Dotyczy: uzgodnienia projektowanego przebiegu przyłączy elektroenergetycznych nn 0,4kV, lokalizacji tablic informacji pasażerskiej, biletomatów i wiat przystankowych oraz budowy nawierzchni przystanków w mieście Zielona Góra, pod względem kolizji z istniejącym i projektowanym uzbrojeniem elektroenergetycznym.

Temat: uzgodnienie projektu "Budowę i przebudowę pętli oraz peronów przystankowych wraz z infrastrukturą towarzyszącą w Zielonej Górze".

Inwestycja: BUDOWA PRZYŁĄCZA ENERGETYCZNEGO ORAZ MONTAŻ TABLICY INFORMACJI PASAŻERSKIEJ I WIATY PRZYSTANKOWEJ NA PRZYSTANKU NR 382 W RAMACH INWESTYCJI POD NAZWĄ: "BUDOWA I PRZEBUDOWA PĘTLI ORAZ PERONÓW PRZYSTANKOWYCH WRAZ Z INFRASTRUKTURĄ TOWARZYSZĄCĄ"

Uzgodnienie dokumentacji projektowej w zakresie usytuowania projektowanych sieci uzbrojenia terenu

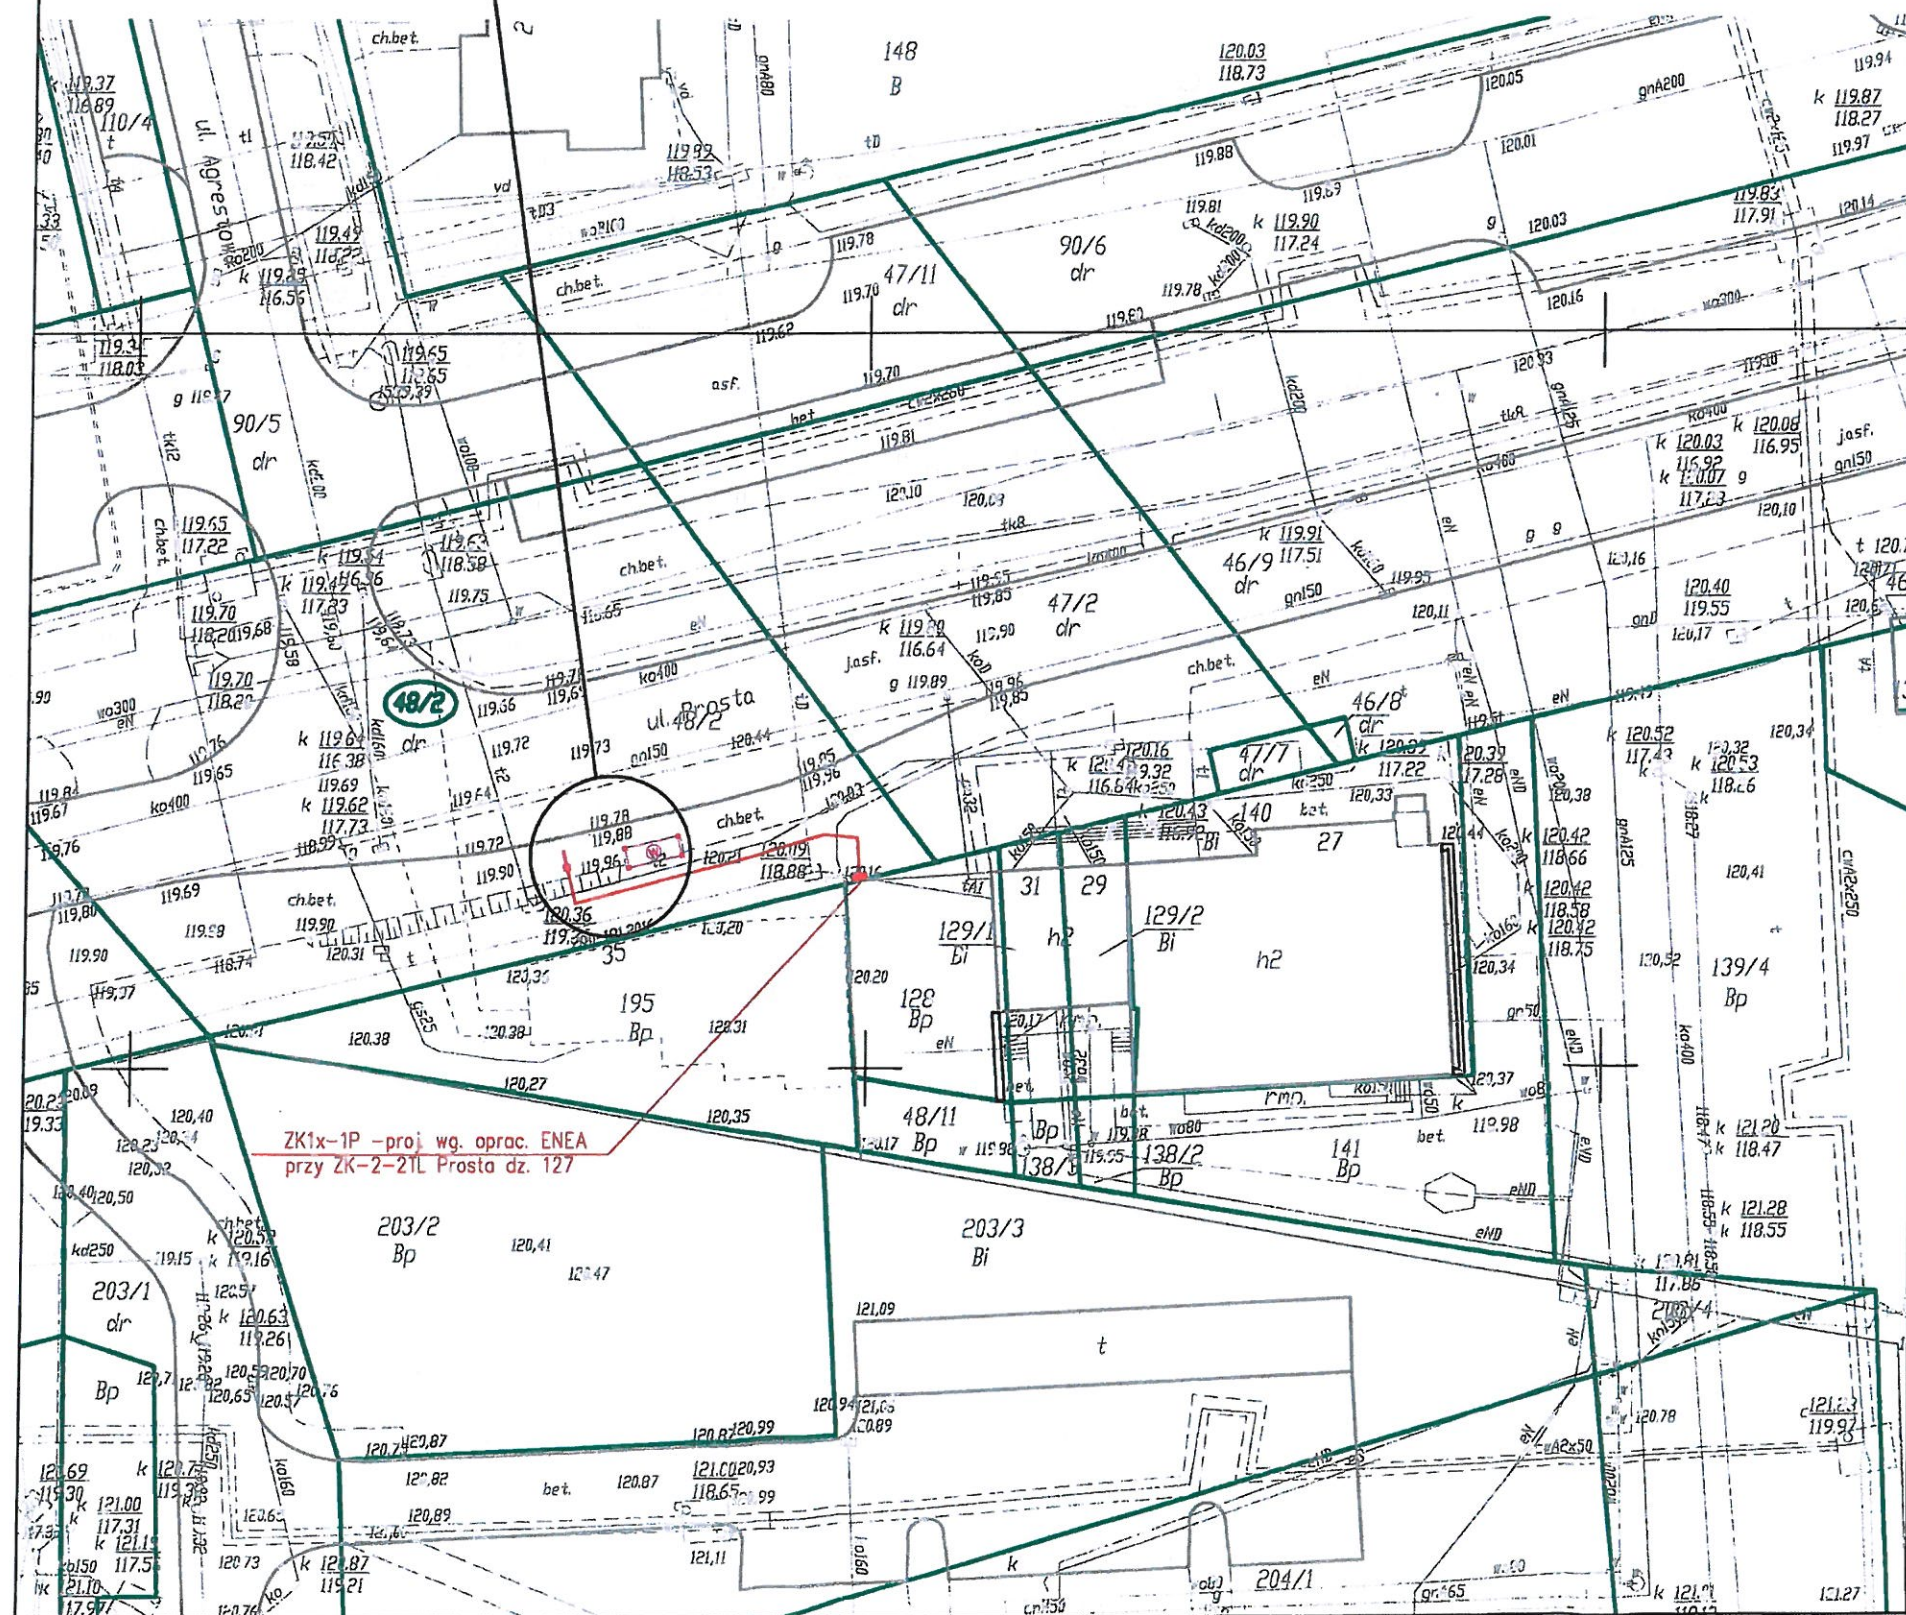
4. W strefie projektowanych wykopów sieć OPL zabezpieczyć rurami ochronnymi typu AROT. Dodatkowe szczegóły zabezpieczenia ustalić na roboczo z naszym przedstawicielem. Koszty zabezpieczenia ponosi naruszający stan istniejący;

Rysunek: **PROJEKT ZAGOSPODAROWANIA TERENU**
Revizja: _____ Data: 05.2019
Skala: 1:500 Nr rysunku: 1

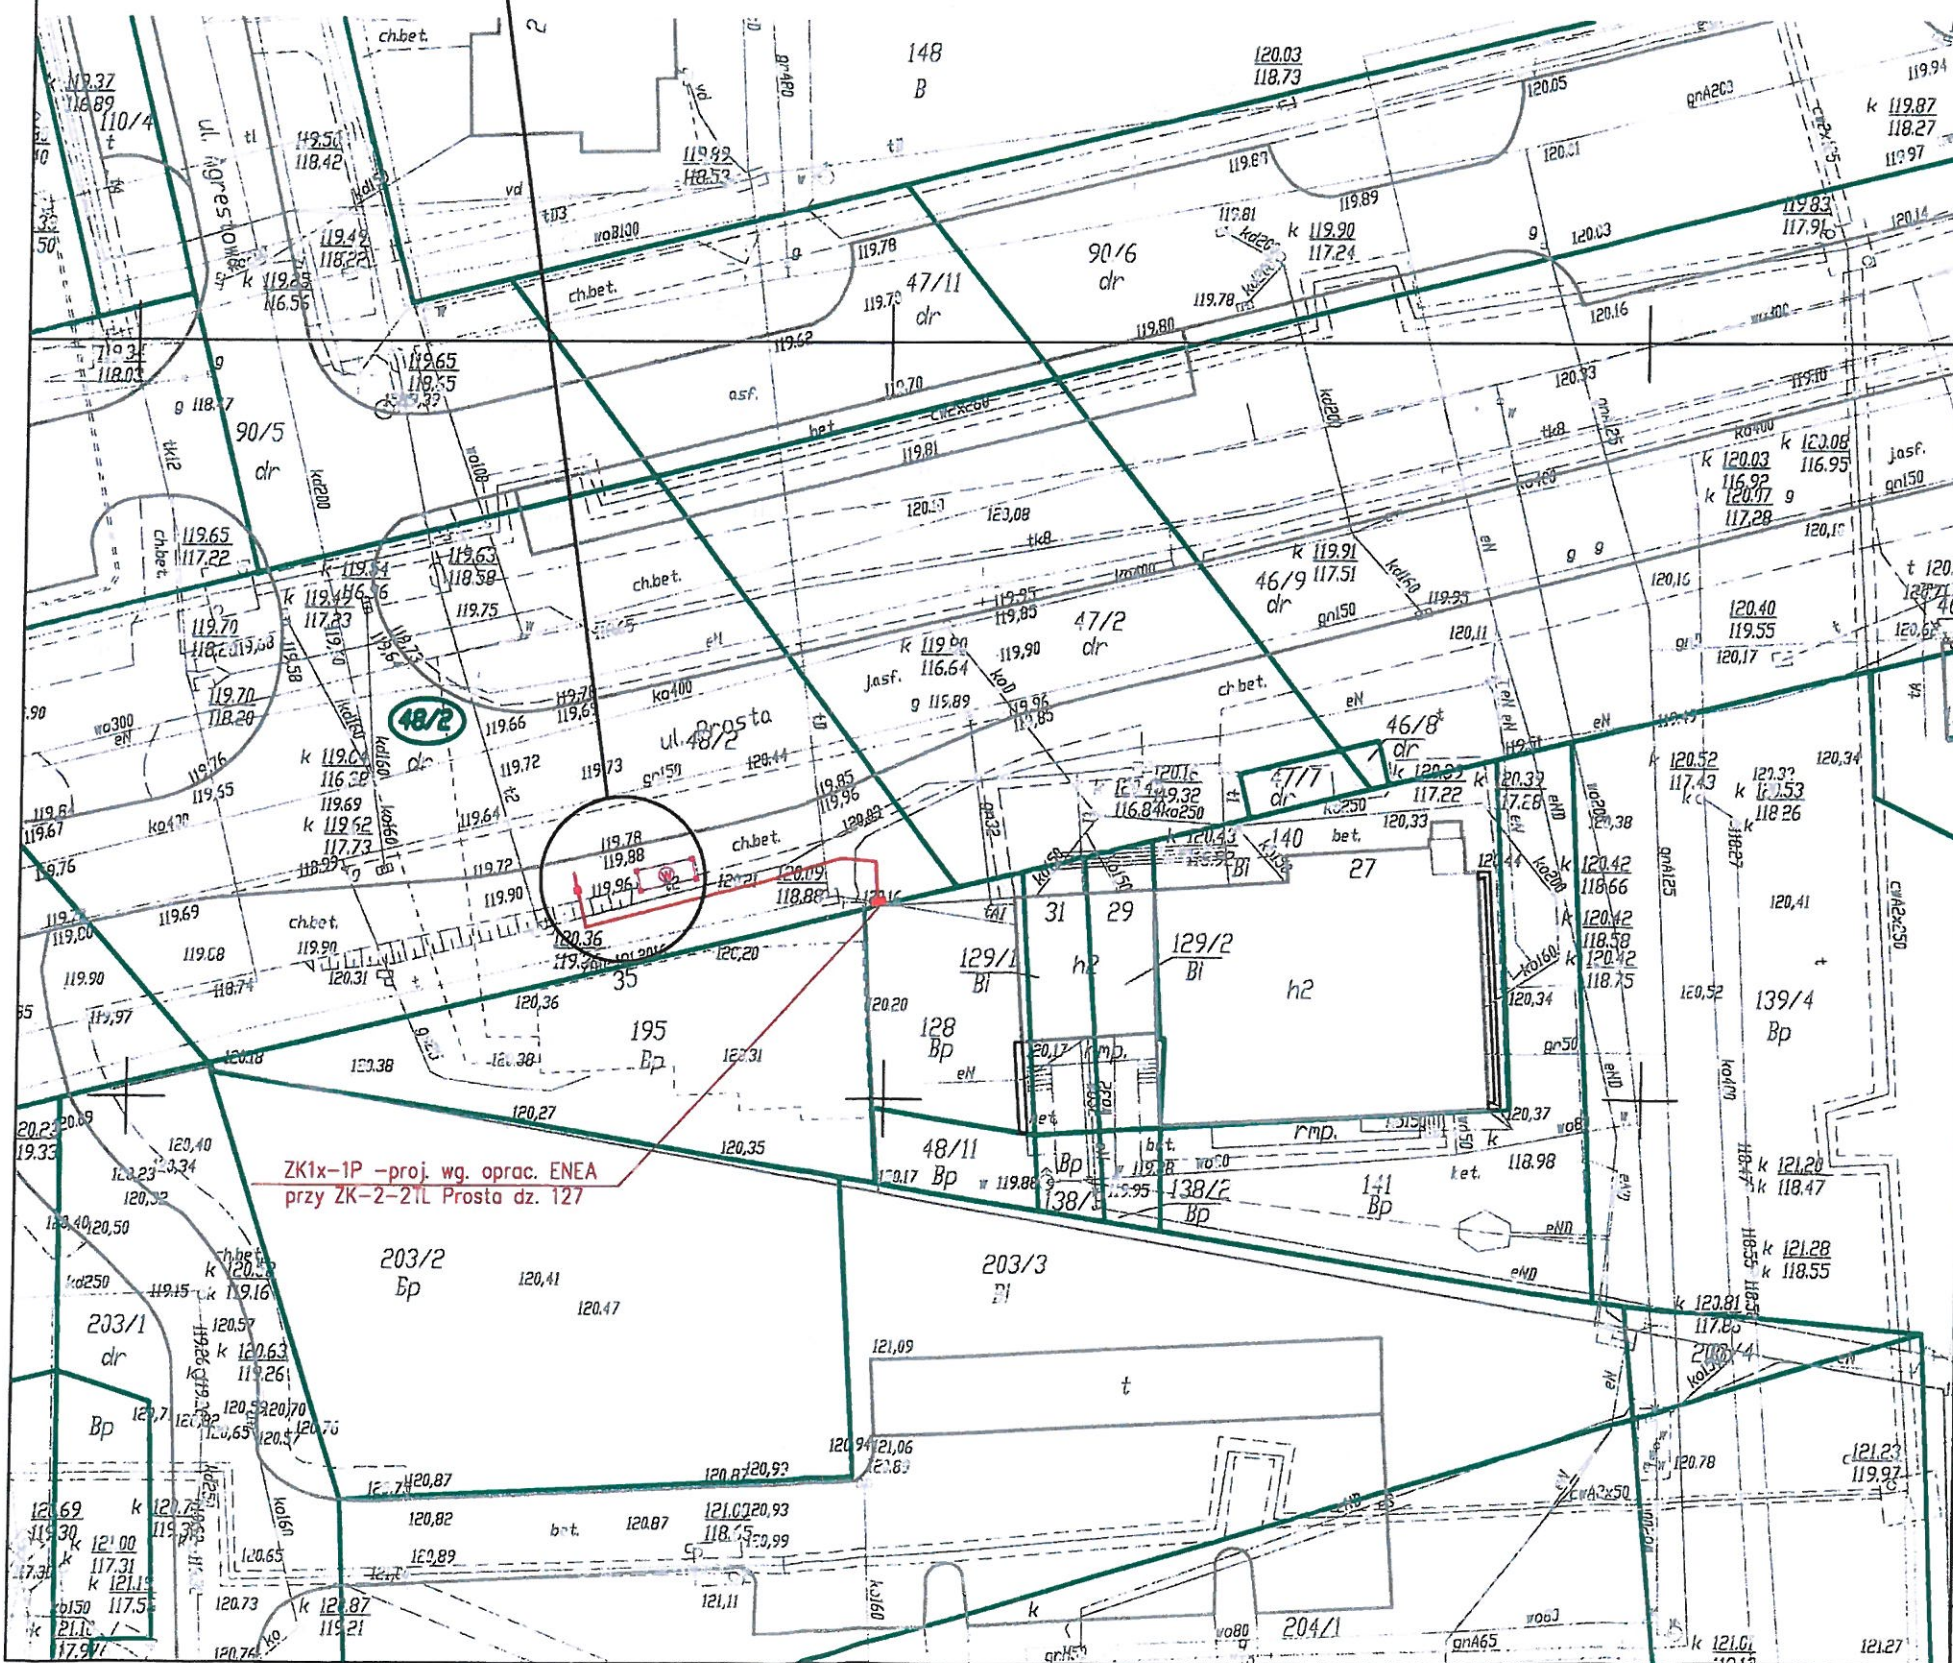
Przed rozpoczęciem robót budowlanych Inwestor jest zobowiązany do uzgodnienia na naradzie koordynacyjnej usytuowanie sieci w związku z potrzebą wyeliminowania zagrożeń wynikających z możliwej kolizji zgodnie z art. 28b ust. 7 ustawy - Prawo geodezyjne i kartograficzne z dnia 17 maja 1989 r. (Dz. U. z 2017 r. poz. 2101 - tekst jedn. ze zm.).
